超深地層研究所計画（瑞浪）に関する必須の 課題成果とりまとめについて

－報告書案に対する委員会からのコメント対応結果 と必須の課題成果の総括的まとめ－

2019年1月15日

**国立研究開発法人日本原子力研究開発機構
バックエンド研究開発部門
東濃地科学センター 地層科学研究部**

表3.2.1.1-1

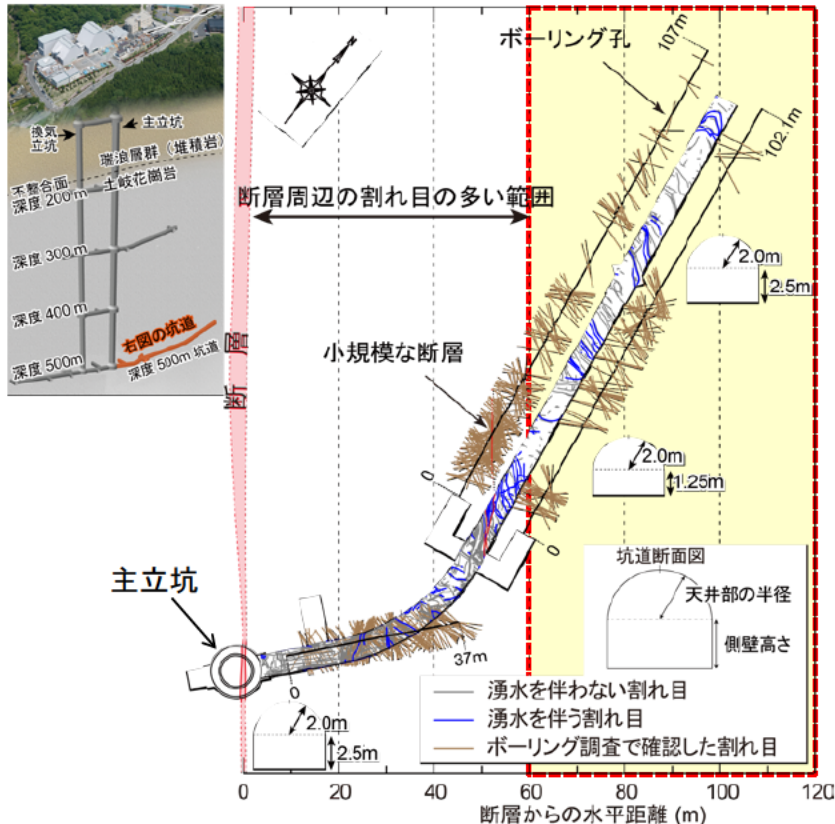
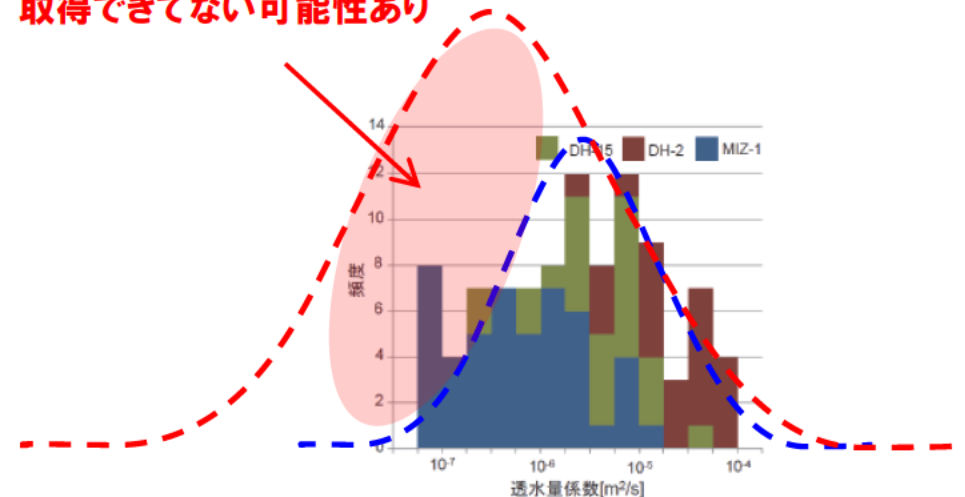
No.	コメント	対応結果
1	(原文 P.6) 物質移動モデル化技術の開発 深度500mの研究坑道において、花崗岩中の割れ目での物質の移動現象を理解し、モデル化するための調査解析を実施する。また、割れ目の透水性及び地下水流動・水質の長期的変化や地下水流動の緩慢さを明らかにするための調査を実施する。 (コメント) 実際にどのようなデータを取得して、モデル化して、計算し、その結果を検証したのか、について記述が必要。 また、そのデータが割れ目系の実態をどの程度反映しているのかどうか、についての記述も必要。	本報告書に記載したDFNモデルの構築や検証に用いたデータの種類を表3.2.1.1-1に整理するとともに、データの概要やモデル化の流れを追記しました。個別の調査データの詳細については、報告書の文量や他項目とのバランスを考えて、引用文献に記載しています。 達成目標とした割れ目の分布特性の統計量の再現はできたものの、適用したデータが割れ目の分布特性を十分に表現している情報であったかの確認については、より詳細な割れ目の情報を用いてDFNモデルを検証することが必要と考えています。その旨を”成果”のa)の最後に追記しました。なお、上記のデータについては、エネ庁受託「岩盤中地下水流動評価技術高度化開発」の成果も参照する予定です。

➤ DFNモデル構築に使用した調査データ

- ✓ 既往調査では、主に水みちとなる透水性の高い割れ目区間を対象とした試験を実施
- ✓ 岩盤が有する幅広い透水不均質性を理解するための水理学的な情報を取得することが必要

⇒エネ庁受託「岩盤中地下水流動評価技術高度化開発」で実施する調査で取得される情報で補完する

低透水割れ目に関する情報が取得できてない可能性あり

東濃地域を対象とした古地形分布の復元結果(尾上ほか, 2009)

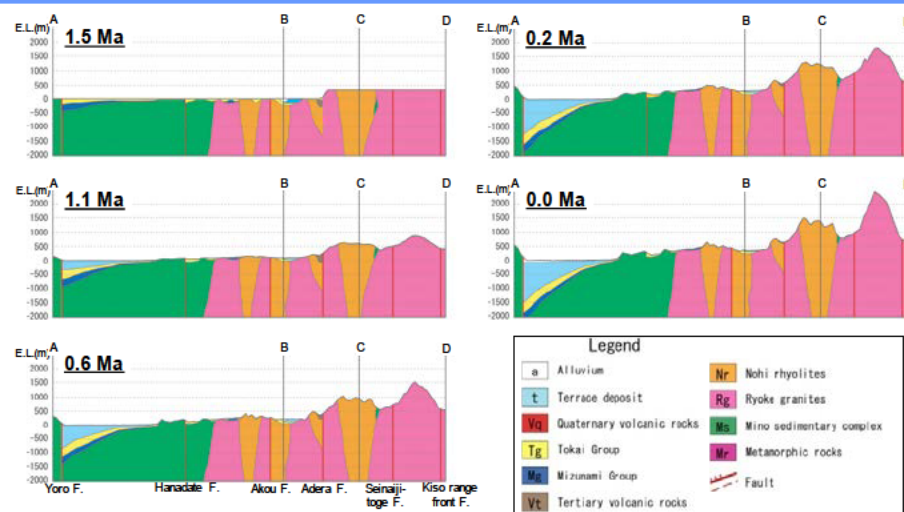
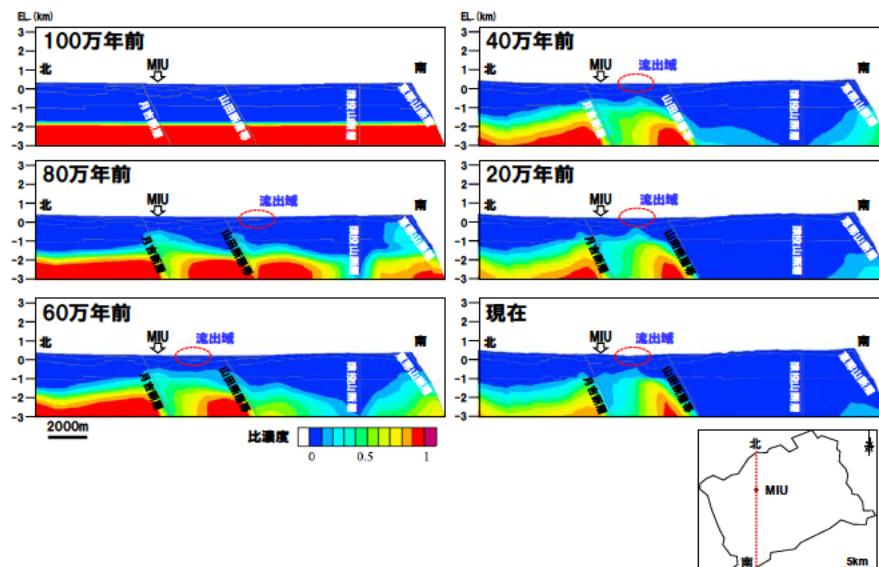
No.	コメント	対応結果
8-11	(原文 p.74 3.2.2.2 深部塩水の起源) (コメント) 人工バリアへの影響や地下水流動評価の必要性も踏まえて、花崗岩中の深部塩水の起源、普遍性、存在深度等を他の地域の花崗岩中の地下水質特性と比較しつつ、存在要因および想定深度等についてコメントすると共に、花崗岩を処分地層とする場合の懸案(検討?)事項に加えても良い事象だと思う。 海成層(瑞浪層群)の堆積時に花崗岩中にどのようなドライビングフォースを持って1000m程度の深度まで海水が浸入できるかについての説明がないと化石海水化した根拠が弱くなると思う。密度流で侵入したとして、その後ポテンシャル流で流されることなく滞留しているプロセスについて矛盾なく説明できないと変遷の理解が困難。	塩水の起源について、海水由来の例(フィンランドやスウェーデンなどバルティック楕状地:約1,000m)、海水・蒸発岩由来の例(チェコボヘミアン地塊やスイス北部花崗岩)、長期にわたる鉱物-水反応由来の例(カナダ楕状地:深度約1,000~1,800m)を示した上で、日本では研究事例が少なく、その存在を一般化するに至っていないが、ある程度の深度以深で塩水の存在は普遍性を有する可能性があること、その存在要因を理解しておくことは非常に重要である、旨を「はじめに」に加えました。 海水の地下深部への浸透プロセスと深部塩水の滞留プロセスとして次ページの記載と図を追加しました。

- 東濃地域の長期変遷研究では、150万年前には山地の隆起がなく平坦な地形が広がっていたと考えられており、地下水の流速は現在と比べて3オーダー程度遅い可能性が示されている。
- 海成層堆積時(17–15Ma)も平坦な地形であり、動水勾配が小さい滞留域が形成されていたと推定されている。
- 深部花崗岩への海水の浸透メカニズムとしては、岩盤中の割れ目や断層などを主な水みちとした密度流による浸透が想定される。

- 100万年前から現在にかけての地形変化を考慮した移流分散解析結果では、研究所周辺の地下深部は相対的に滞留的条件が継続する場所となっている。
- 海成層堆積時(17–15 Ma)に浸透した海水が化石海水化して長期に存在するための必要条件は満たしている。

➤ 既往研究:対数正規分布を仮定した透水量係数の設定(JAEA-Research 2015-011)

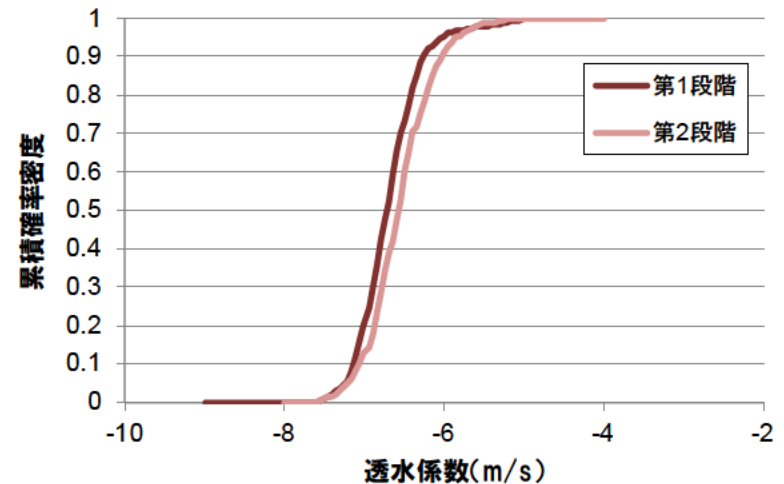
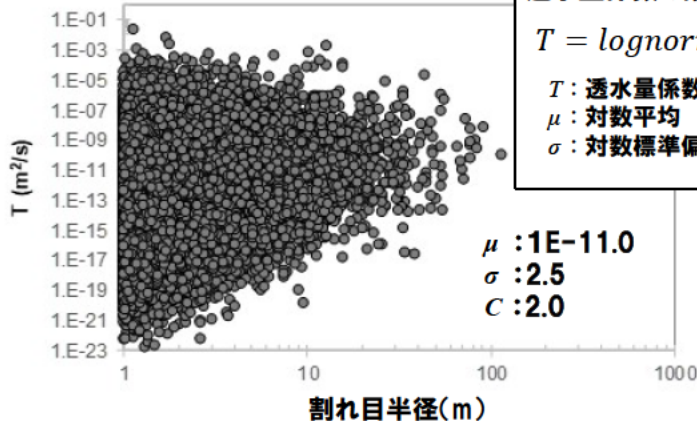
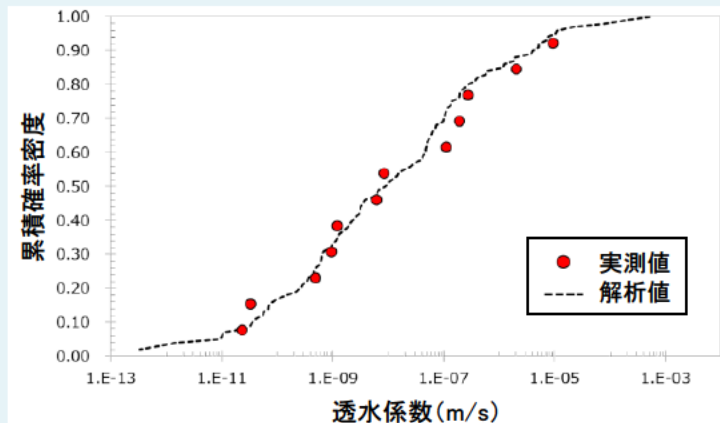
No.	コメント	対応結果
16	(原文 p.32) 冠水坑道周辺岩盤を対象としたDFNモデルの構築手法の検討の結果、割れ目の湧水の有無に着目したデータ解析や割れ目半径との相関性を考慮した透水性設定といった考え方や手法が、岩盤中の割れ目の分布特性や、それらによる透水性のばらつきを統計的に再現する上で有効であることが明らかとなった。 (コメント) ここで実施した解析手法が「有用であることが明らかとなった」とありますが、過去のどんな手法と比較して有効なのかの説明を追加してほしい。	第1段階および第2段階の検討では、水理試験や電気伝導度検層結果を用いて対数正規分布を仮定した割れ目の透水量係数分布の推定を試みていたが、6桁以上に及ぶ岩盤の透水性のばらつきを再現できていませんでした。 本稿では、割れ目半径との相関性を考慮した透水量係数の設定により6桁以上に及ぶ岩盤の透水性のばらつきを再現することができました。 その旨を本文に追記しました。

- モデル領域内の全割れ目に対して、割れ目の透水量係数が対数正規分布(対数平均値: $1\text{E-}06\text{m}^2/\text{s}$,標準偏差1.0)になるように確率論的に割り当てる

透水量係数の設定に用いた関数

⇒割れ目分布に起因した6桁以上に及ぶ
岩盤の透水性のばらつきを再現

冠水坑道壁面で実施した比抵抗の時間変化率

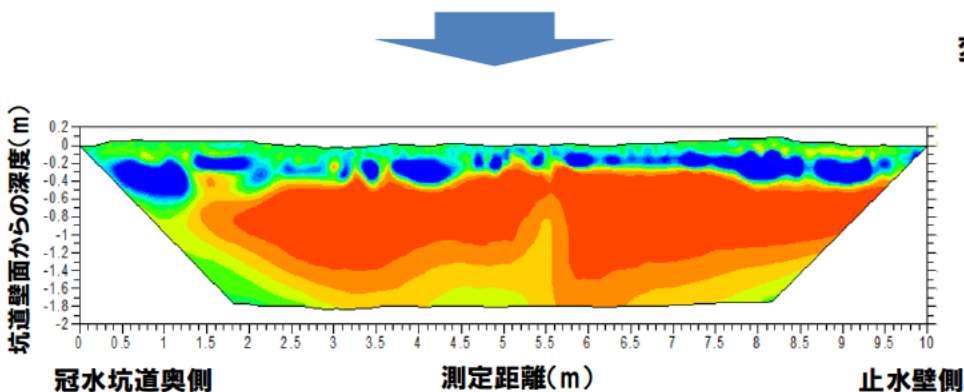
No.	コメント	対応結果
3	(原文 p.88 再冠水試験) ・冠水坑道周辺岩盤は、割れ目の分布に起因した水理学的な連結性が乏しい数m～数十m 規模の水理学的な不連続性(コンパートメント構造)を有する。 ・止水壁近傍のEDZからの湧水が発生するものの、(中略)閉鎖坑道近傍に限定される。 (コメント) 「コンパートメント構造」(水理学的不連続性)の力学的な意味について解説をお願いします。 EDZはどういう状態を想定しているのか？がよく理解できません。 比抵抗の経時変化を図3.3.1.(1)-2から代表断面を作って比抵抗の深度分布の経年変化図を作成してはどうでしょうか？	コンパートメント構造は、水理学的な情報に基づき解釈されたものであり、低透水部に挟まれた比較的透水性が高い部分に相当することから、岩盤内の割れ目分布やその連続性に起因して形成されたものと推察しています。その補足説明を”背景および概要”に追記しました。 EDZ(Excavation Damaged Zone)は岩盤内に地下坑道を建設する際に、掘削の衝撃や応力再配分による岩盤の破壊、既存割れ目の開口、新たな割れ目の発生などによる坑道周辺岩盤の物理的な損傷を受けた領域を想定しています。その補足説明を”背景および概要”に追記しました。 図3.3.1.1(1)-3に冠水坑道壁面で実施した比抵抗の時間変化率の図を追加いたしました。

図3.3.1.1 (1) -3に冠水坑道壁面で実施した比抵抗の時間変化率の図を追加

- 冠水前と比較して、冠水後には坑道壁面付近の浅層部における低比抵抗構造にはほとんど変化が見られない
- 一方で、深度30cm以深から1m程度の高比抵抗部分において全体的に比抵抗が低下

変化率(%) ⇒この比抵抗の低下は、湧水割れ目の有無等に関わらず一様に見られることから局所的なものではなく、坑道の冠水に伴い岩盤に浸透した地下水によって岩盤内部に形成されていた不飽和領域の飽和現象を捉えたと解釈

冠水坑道周辺の地下水の流向・流速分布の推定結果の一例

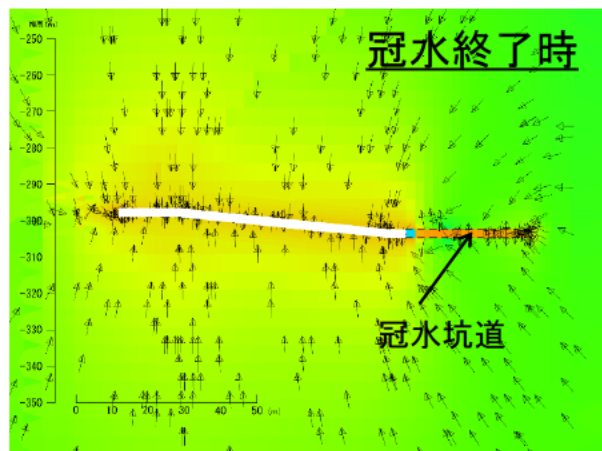
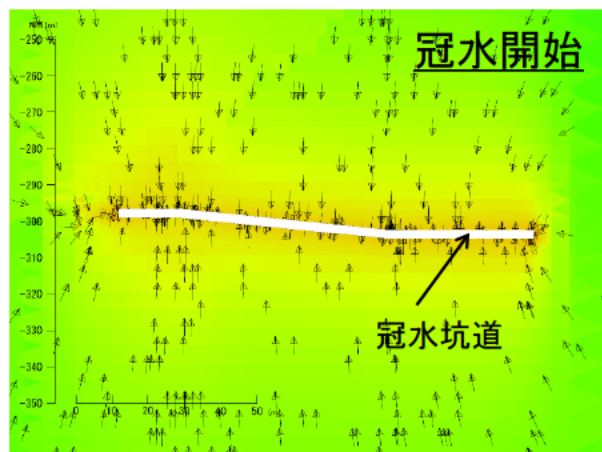
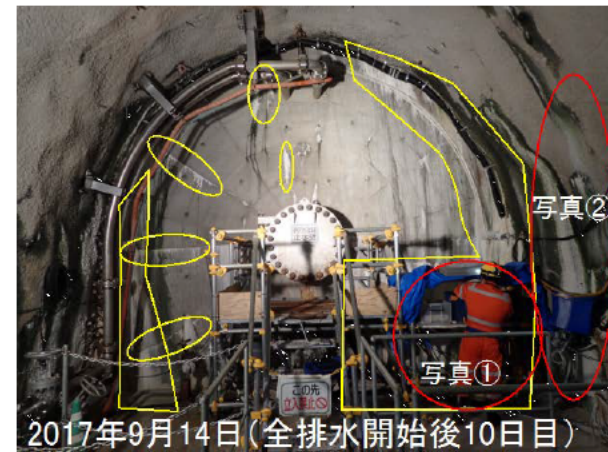
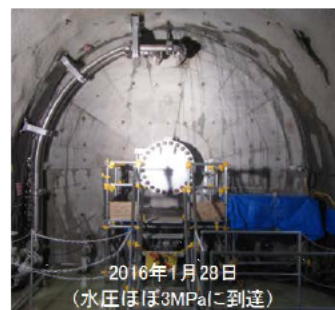
No.	コメント	対応結果
9	(原文 p.88) 図3.3.1.1(1)-1 岩盤の割れ目分布の概念と割れ目の調査結果の比較 (コメント) このようなコンパートメント構造は坑道を掘らなければわからないのか、あるいは地表からもある程度評価できるのか、記述が必要。坑道を掘ってから明らかになった場合、不都合なこともあるように思えるが、それに関して記述が必要。	コンパートメント構造は、地上からの調査段階に比べて調査密度が高い地下坑道からの調査段階で把握しやすいこと、コンパートメント構造の存在によって、坑道への湧水量が処分孔設置の基準値を超えるなどの不具合が生じる可能性があるため、コンパートメント構造は地下坑道や処分孔のレイアウトの設計などに反映させるべき重要な水理地質構造であることを、“まとめ”に追記しました。
11	(原文 p.97) 水圧回復の程度は岩盤の透水性だけでなく止水壁の性能や坑道周りのEDZなどの周辺環境条件に依存する・・・ (コメント) 坑道に沿う水の流れてありうることについて、評価する必要があるように思う。	地下水圧が定常化した後の水圧分布に着目し、冠水坑道周辺岩盤内では岩盤側から冠水坑道に向かう地下水の流れが形成されていること、冠水坑道内や岩盤と坑道壁面境界部の隙間などが水みちとなり、坑道奥側から手前側への坑道に沿った地下水の流れが形成されているといった考察を“成果”に追記しました。

⇒岩盤と坑道壁面境界部の隙間などが水みち
となり、坑道奥側から手前側への坑道に沿っ
た地下水の流れが形成

⇒冠水後、冠水坑道に向かう地下水の流れとともに、大気圧解放状態にある斜坑部に向かう
地下水の流れが形成

全水頭分布

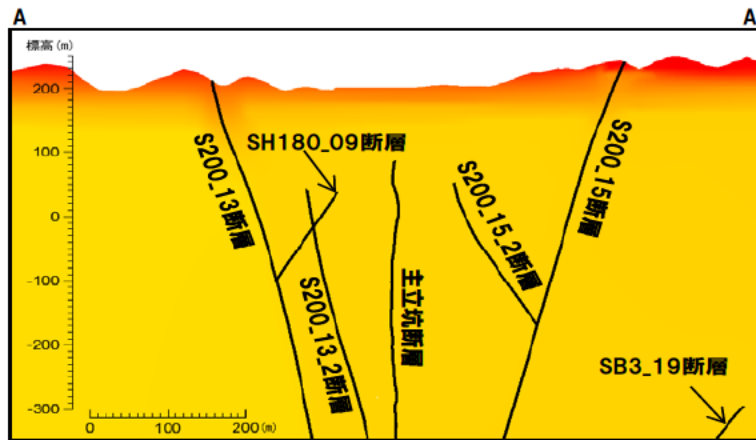
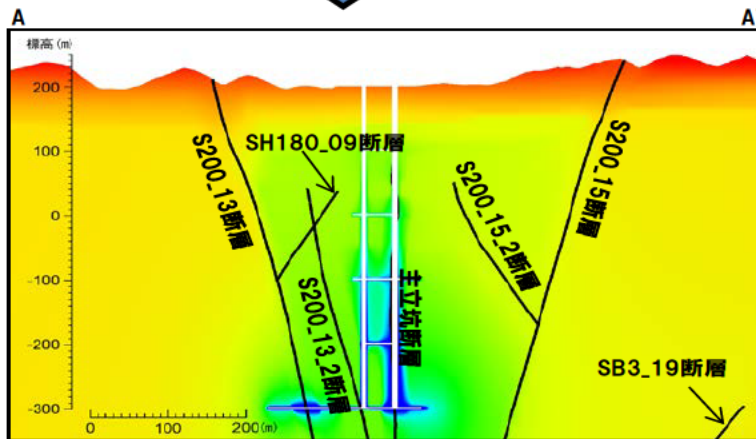
No.	コメント	対応結果
20	(原文 p.113 3.3.2 モニタリング技術の開発) (コメント) 地下水のモニタリングが必要なのは確かであるが、掘削・操業中に地下水環境が大きく変わってしまうような場でも処分場になるのか、疑問。	掘削・操業中の地下水環境の変化は、地質環境に応じて異なると考えられ、掘削・操業に伴う変化の内容とその程度に関わるモニタリング結果を取りまとめております。 掘削・操業中に地下水環境が大きく変わってしまうような場でも処分場になるのか？ については、人工バリアを含めた多面的な観点で事業者が判断する必要があり、本報告書では触れられませんでした。

- 掘削・操業による環境影響は、岩盤により異なる。
- 割れ目が少なく透水性が低い岩体では、わずかな湧水でも環境影響が大きく、割れ目や涵養量の大きい岩体では、湧水による環境影響が早期に回復する可能性もある。

排水量:数百トン/日
水位低下:15年で約150m
